Cappella delle Due Mani (Porta Ovest)

**Mandato di studio per l'elaborazione
di un concetto urbanistico per il comparto della
Cappella delle Due Mani nel contesto del concetto di
organizzazione viabilistico Porta Ovest secondo una
procedura di "mandati di studio in parallelo" (MSP)**

Rapporto finale del collegio di esperti

2.4 Team Michele Arnaboldi, progetto "Onda Ovest"

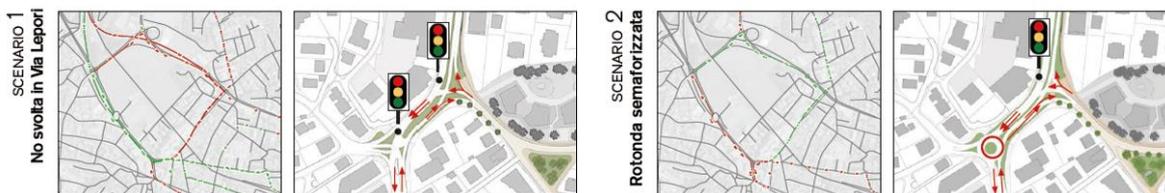
In generale il progetto stradale propone una soluzione apparentemente realizzabile, ma con aspetti problematici, in cui sia i pedoni che i ciclisti circolano in un ambiente stradale con percorsi lunghi, anche se arredati. I collegamenti con pendenze molto elevate attraverso ponti o sottopassi non sono attrattivi. La proposta di un sottopasso pedonale e un attraversamento pedonale in superficie poco distante, sembrano il frutto di una concezione ormai superata.

Sebbene la rotonda sia indicata con un livello di servizio B/C, la riduzione delle corsie di accesso e di uscita, la semaforizzazione (filtro) solo verso il centro dalla futura bretella autostradale e le minori corsie di preselezione (minore capacità di stoccaggio) lasciano qualche perplessità sul reale buon funzionamento della stessa.

L'eliminazione del collegamento con via Foletti porta a un maggiore carico lato Cinque Vie, specialmente nella variante con rotonda, le cui ripercussioni andrebbero verificate. Di principio, questa soluzione appare nel complesso problematica (anche nell'ipotesi di insediamento della Croce Verde a Povrò, non ancora definitivamente esclusa). Via Lepori, anche se unicamente moderata, offre uno scenario potenzialmente interessante, sebbene venga mantenuta una funzione viabilistica importante (6'000-7'000 veicoli/giorno). La riduzione dei calibri proposta (4.50 m), deve essere verificata e ponderata attentamente.

La priorità del mezzo pubblico con la semaforizzazione della rotonda e la perdita parziale delle preselezioni, anche se fattibile, è poco attrattiva su una rotonda di 40 metri con due corsie.

Nel suo complesso il progetto rimane avulso dal contesto urbanistico di riferimento, con le grandi superfici verdi che non assumono la funzione di parco, mancando pertanto uno degli obiettivi richiesti dal committente.

Il collegio degli esperti ritiene che la funzionalità del sistema non sia garantita, in quanto il progetto non considera in modo sufficiente la quantità di traffico che – seppur ridotta – rimarrà attorno al nodo della Cappella della Due Mani.

Le visualizzazioni prodotte, in questo senso, sono ritenute fuorvianti, in quanto tendono a mostrare un futuro in cui il traffico sarà praticamente assente, con le strade illustrate come viali di accesso senza traffico. La proposta di semaforizzare la rotatoria per garantire la priorità dei mezzi pubblici è esemplificativa di questa contraddizione.

Per la mobilità lenta le differenze altimetriche non rispondono all'obiettivo di avere percorsi attrattivi ed efficaci, in quanto rendono difficoltoso l'orientamento.

2.5 Team Julien Descombes, progetto "I giardini della Cappella"

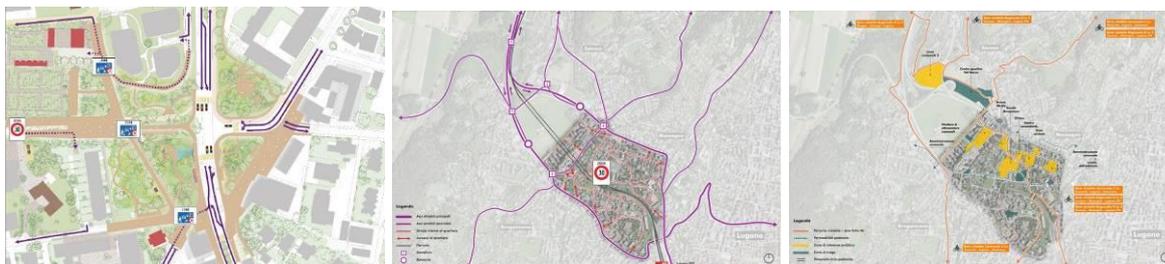
Dal profilo funzionale si tratta di un progetto con incrocio semplice a "T". Con questa semplificazione, la sua capacità sarà più elevata rispetto alla situazione attuale. È verosimile che l'intersezione sarà gestita ancora con quattro fasi semaforiche abbastanza lunghe. La capacità e gli spazi di stoccaggio dei veicoli andranno comunque verificate, specialmente in uscita dalla Città. Anche la vicinanza al nodo dello sbocco di via Foletti sarà da verificare.

Le zone 30 per equilibrare il prospettato sbilanciamento del traffico all'interno di Massagno sono valutate positivamente, pur essendo soluzioni applicabili a tutte le proposte. In ogni caso, il traffico interno all'abitato dovrà essere gestito e accompagnato da un progetto di viabilità.

L'incremento di traffico su Via Camara (tra il liceo e la Crespera), già verificato preliminarmente, avviene su una strada atta ad assumere questa funzione di transito. Vanno verificate eventuali misure per evitare transito su via Camara verso Breganzona e oltre.

I percorsi di mobilità lenta sono indicati in modo chiaro e forniscono una rete unitaria. L'unica eccezione non ottimale è data dall'attraversamento di quattro corsie sul lato nord dell'incrocio.

Il trasporto pubblico continua avere le priorità semaforiche, anche se perde parte delle preselezioni.

La proposta ha il pregio di andare a rafforzare le qualità esistenti di Massagno, partendo da un'attenta analisi a livello regionale e locale, sfruttando al meglio gli elementi preesistenti, completati tra loro in modo mirato dai vari interventi previsti, oltretutto tra loro indipendenti per le corrispondenti fasi di esecuzione.

Semplificando le infrastrutture necessarie senza aggiungerne di nuove, attraverso la chiusura di via Lepori al traffico, la proposta manifesta l'ambiziosa e convincente volontà di ricucire il quartiere di Povrò al resto dell'abitato massagnese, riconquistando spazi a favore di pedoni e di ciclisti, determinando una nuova funzione e un nuovo significato per il nodo della Cappella delle due Mani.

2.6 Team Durisch – Nolli, progetto "L'isola che non c'è"

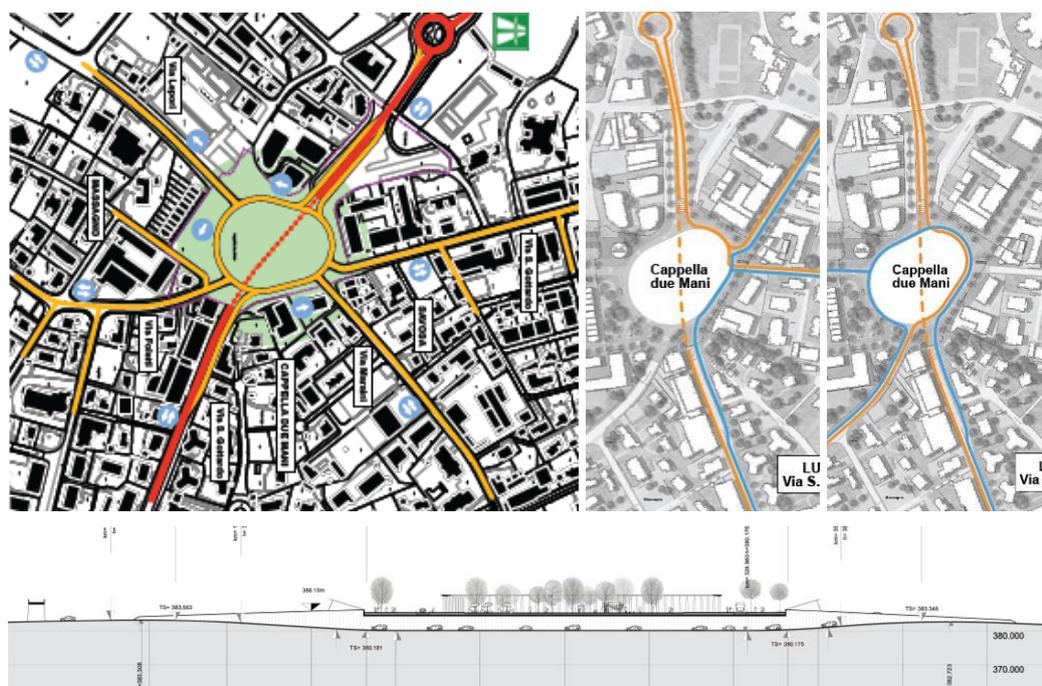
Il progetto vuole rafforzare l'identità urbanistica con un progetto importante e monumentale, che però non convince, soprattutto per le sue conseguenze urbanistiche negative, derivanti in particolare della costruzione di un tunnel per convogliare il traffico di transito.

Le rampe di 70-80 metri su entrambi i lati della galleria sono manufatti importanti, con un impatto negativo sull'ambiente urbano delle immediate vicinanze. L'accesso al polo di Lugano dal Vedeggio sarà percepito come un tunnel e non come una porta d'accesso. I valori che i progettisti intendono evidenziare con il parco devono essere confrontati con questi effetti negativi.

Dal profilo naturalistico, la possibilità di mantenere le alberature esistenti non sembra essere realistica.

Dal puro profilo della gestione dei flussi, la rotatoria in superficie con la galleria per smaltire il traffico di transito da e per Lugano, potrebbe essere sostenibile, anche se il collegamento sotterraneo diretto non convince, poiché verrebbe a cadere la funzione di filtro.

Il parco centrale in mezzo alla rotatoria risulta poco connesso al quartiere sia per i pedoni che per i ciclisti.

Lo spazio pubblico ai lati della trincea lungo via S.Gottardo a sud della rotonda, crea un ambiente poco pregiato, con un'infrastruttura stradale mal integrata nel contesto urbano.

La gestione dei bus con l'allungamento dei percorsi fino alla rotonda Valgersa non è ottimale né per il gestore né per l'utenza. Le fermate in rotonda sono ottimizzabili, anche se proponibili come soluzione.

Nonostante la volontà di "nascondere" il traffico di transito facendolo scorrere in sotterranea, accompagnato da un gesto urbanistico forte e deciso in superficie, la parte di traffico locale rimanente non permette di gestire il nodo della Cappella delle Due Mani come una vera e propria piazza, ma rimane un nodo di traffico.

Il riferimento al Prato della Valle di Padova è appare forzato, così che il gesto urbanistico-architettonico proposto per la superficie, pur non mancando di fascino, perde la sua ragione d'essere.

Le soluzioni viabilistiche proposte sono peraltro in taluni casi poco funzionali.

2.7 Team Ursina Fausch, progetto "Canopée"

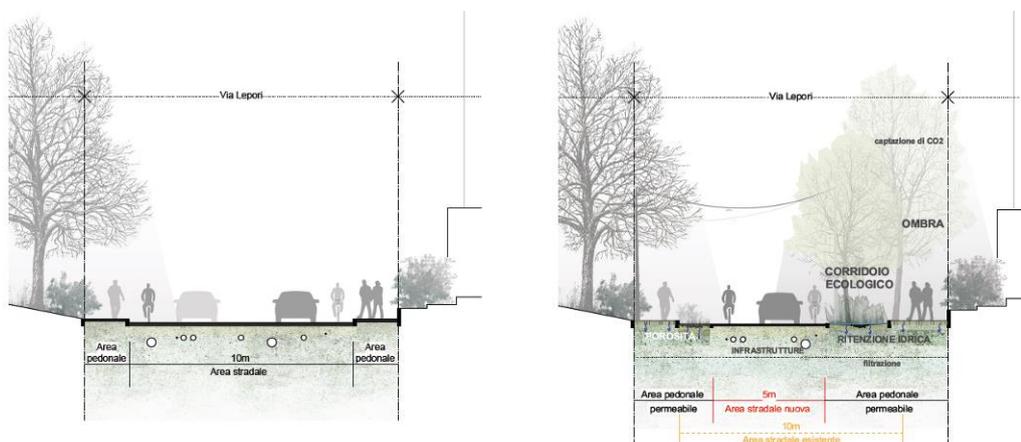
Il principale tema posto dai progettisti è la densificazione, in un contesto già molto intensamente edificato che non convince il collegio degli esperti, sia per una questione legata ai contenuti, sia per una questione di scala.

In merito ai contenuti, il committente ha esplicitamente indicato di non abbisognare di nuovi edifici pubblici, mentre per quanto riguarda la scala, il collegio non coglie i motivi per i quali dovrebbero essere necessarie nuove costruzioni, peraltro più importanti rispetto a quelle circostanti.

A mente del collegio di esperti, sono ancora state lasciate aperte troppe opzioni, senza fornire indicazioni precise sulle scelte operative e funzionali. Manca p.es. un concetto chiaro di conduzione del traffico: viene proposta l'eliminazione delle svolte a sinistra, ma il funzionamento dell'intersezione non è esplicitato, lasciando dubbi sulla possibilità di gestire correttamente i flussi di traffico.

La semaforizzazione dell'incrocio permette di stabilire delle priorità predefinite. La proposta di avere dei cicli corti di 60 secondi incide però sulla capacità dell'incrocio, anche se compensata da tempi d'attesa ridotti, mentre la prioritizzazione dei trasporti pubblici non sembra poter essere garantita.

La zona d'incontro a 20 km/h su via S.Gottardo è eccessivamente ambiziosa, mentre le altre su via Lepori e via Foletti, seppur da verificare, sembrano più plausibili. Dalla rotonda Valgersa è possibile raggiungere tutte le destinazioni, ma non sono stati valutati e illustrati gli incrementi delle percorrenze.

L'ipotesi di densificazione proposta lungo via Lepori e per il Nodo della Cappella delle Due Mani, non è condivisibile e non più attuale per il Comune di Massagno.

Il complesso edilizio proposto non convince né in termini di volumetria né di tipologia. Gli usi proposti non soddisfano le esigenze pubbliche del comune di Massagno. Peraltro, il trasferimento di indici proposto non è praticabile nei termini proposti dai progettisti.

Mancando le basi per la realizzazione dell'elemento principale del concetto (manca un promotore e mancano anche i fruitori), la proposta rimane quindi purtroppo una dichiarazione d'intenti velleitaria.
